OGGETTO: Risposta a: (Prot. num. 145816/2019 del 23/09/2019 alle ore 11:02) Procedura per il rilascio del Provvedimento Autorizzatorio Unico Regionale e del provvedimento di Valutazione di Impatto Ambientale relativi al progetto di realizzazione ed esercizio di un impianto di produzione di energia elettrica da fonte rinnovabile solare fotovoltaica di potenza nominale pari a 9975 kW e delle opere connesse, nei comuni di Sissa Trecasali e Torrile, proposto da VRE Srl. Richiesta contributo istruttorio

OGGETTO: L.R. 4/2018. Procedura per il rilascio del Provvedimento Autorizzatorio Unico Regionale per progetto impianto produzione energia da fonte rinnovabile solare fotovoltaica potenza nominale 9.975 kW ditta VRE S.r.l. . Richiesta di integrazioni.

OGGETTO: procedura per il rilascio del Provvedimento Autorizzatorio Unico Regionale e del provvedimento di Valutazione di Impatto Ambientale relativi al progetto di realizzazione ed esercizio di un impianto di produzione di energia elettrica da fonte rinnovabile solare fotovoltaica di potenza nominale pari a 9975 kW e delle opere connesse, nei comuni di Sissa Trecasali e Torrile, proposto da VRE Srl. Richiesta di integrazioni.

OGGETTO: Pr

In allegato si trasmette copia di planimetria (TAV. n.1) indicativa della condotta idrica di adduzione e di pubblica fognatura presenti nei comuni di Sissa-Trecasali e Torrile nell'area oggetto del Vostro intervento.

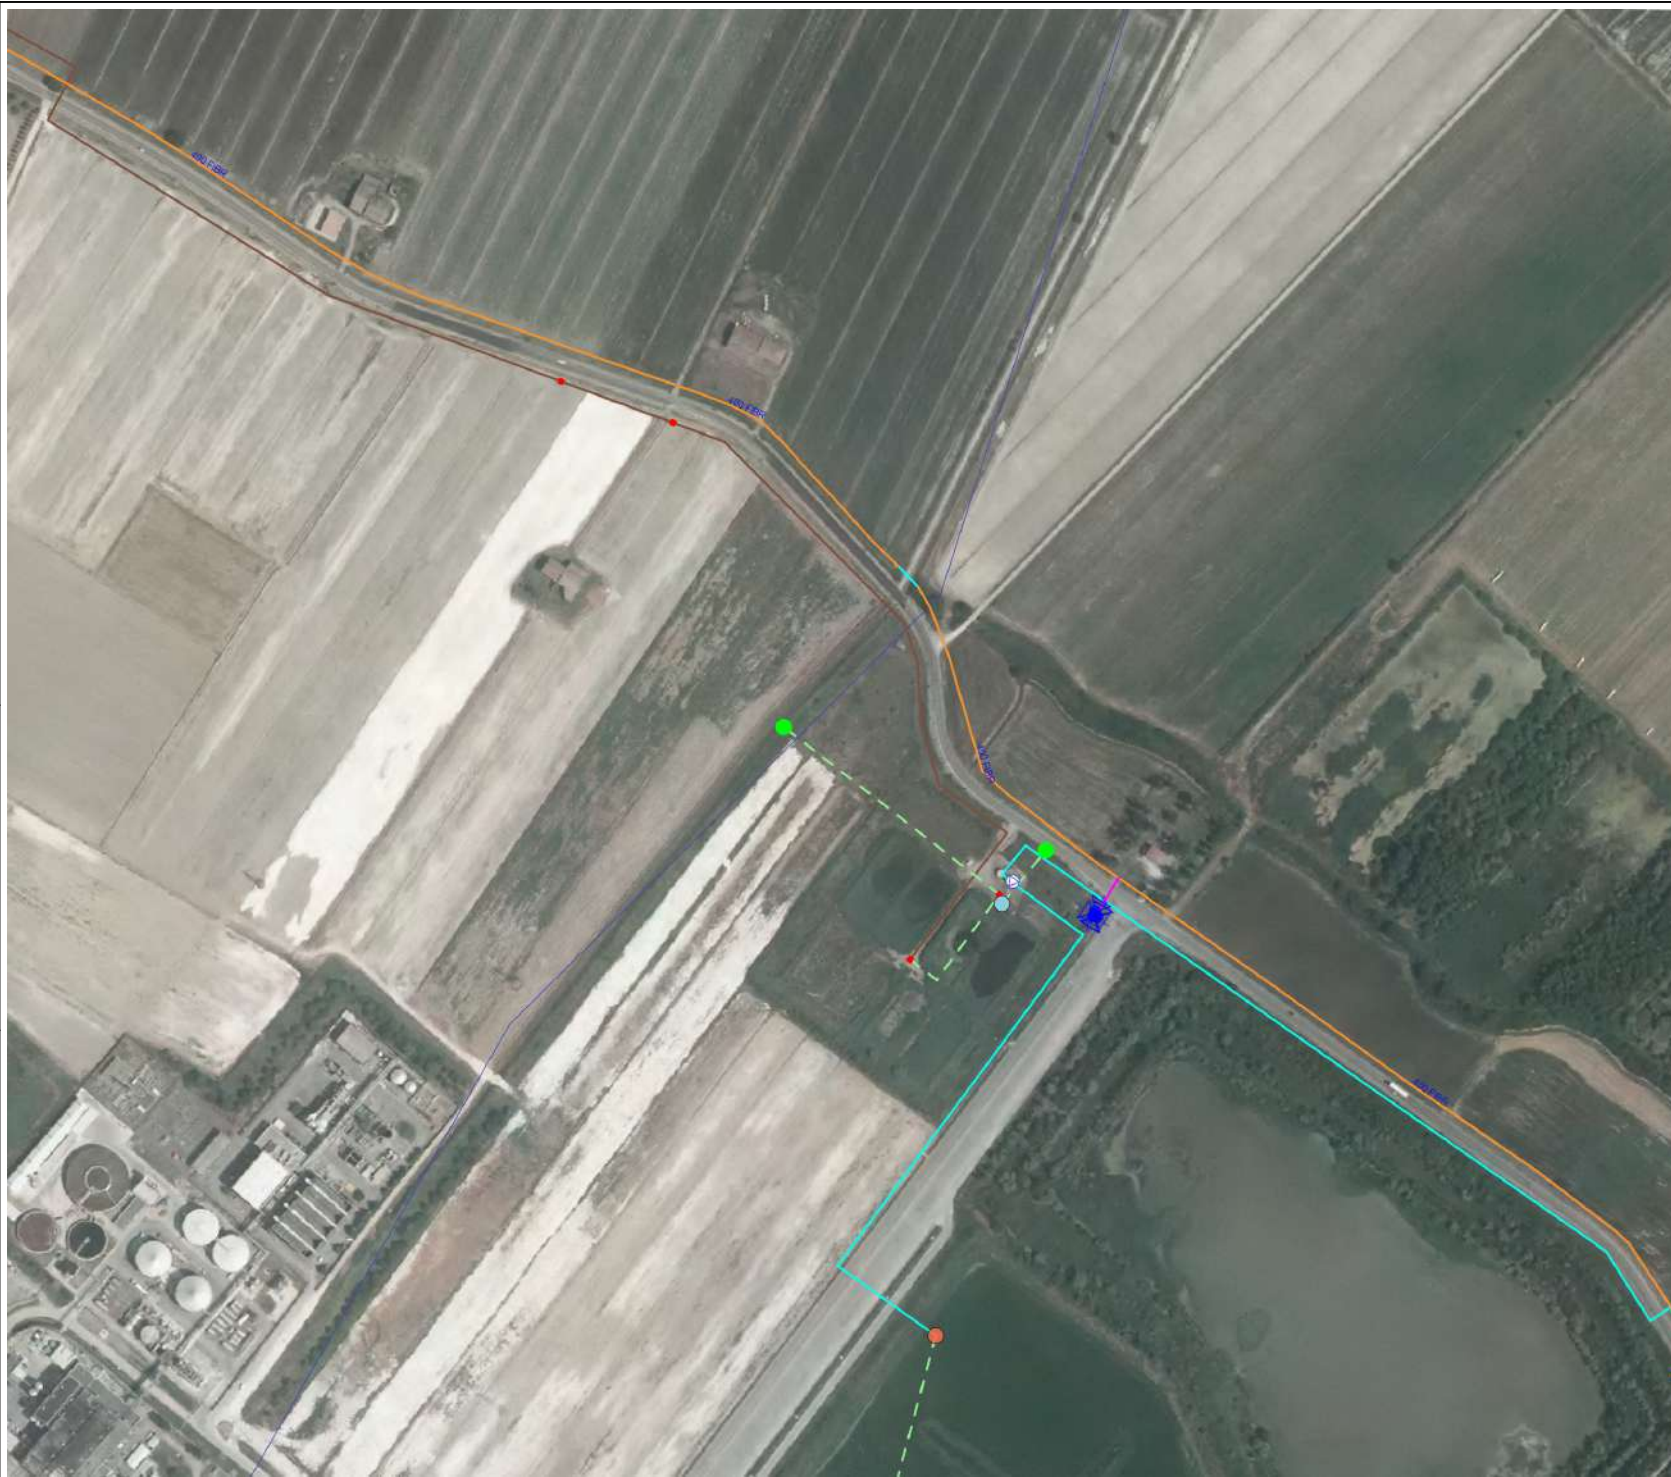
Specificando che la quota di posa delle condotte idriche possono essere orientativamente individuate tra -1,50 e -2,00 m fondo tubo, nonché che la condotta oggetto di interferenza risulta essere una tubazione in FC DN 400 con funzione di connessione intercomunale, si ricordano le prescrizioni generali da tenere presente in fase di progettazione:

1. Qualsiasi nuova tubazione interferente l'acquedotto dovrà essere posizionata inferiormente alla condotta Emiliambiente rispettando la distanza minima di m 1,00 dal fondo della stessa, quindi indicativamente ad una quota non inferiore a -4,00 m dal livello terreno;
2. Gli attraversamenti dovranno essere eseguiti con tecnologia no-dig in modo da non variare in alcun modo la consistenza del terreno;
3. I parallelismi con la condotta idrica dovranno rispettare la distanza minima di m 3,00 dall'asse della tubazione.

L'intervento in oggetto presenta interferenza con la linea fognaria nel tratto denominato A-E nell'allegato 27_TAV.IR01_VRE_PD_00 pervenuto con la documentazione inviataci. Nello specifico:

- Tratto A-B: la nuova linea elettrica corre in scavo a cielo aperto parallelamente al canale di bonifica Canaletto del Vescovado, canale ricettore dello scarico dell'Impianto di Fitodepurazione di Torrice. Il punto di scarico dell'impianto è evidenziato nella TAV. n.2 allegata al presente documento;
- Tratto B-C e tratto C-D: presenza di condotta in pressione in polietilene ad alta densità Ø 125,00m che corre parallelamente alla Strada Provinciale per Trecasali;
- Tratto D-E: la suddetta condotta in pressione interseca perpendicolarmente la linea elettrica in progetto.

Per quanto sopra evidenziato si specifica che la linea in progetto dovrà rispettare le seguenti prescrizioni:

1. Essere posta ad almeno 1m. sotto la linea fognaria ed adeguatamente protetta secondo i Vs standard;
2. Mantenersi ad almeno 3m. dalla condotta in pressione nei tratti in cui corre parallelamente.
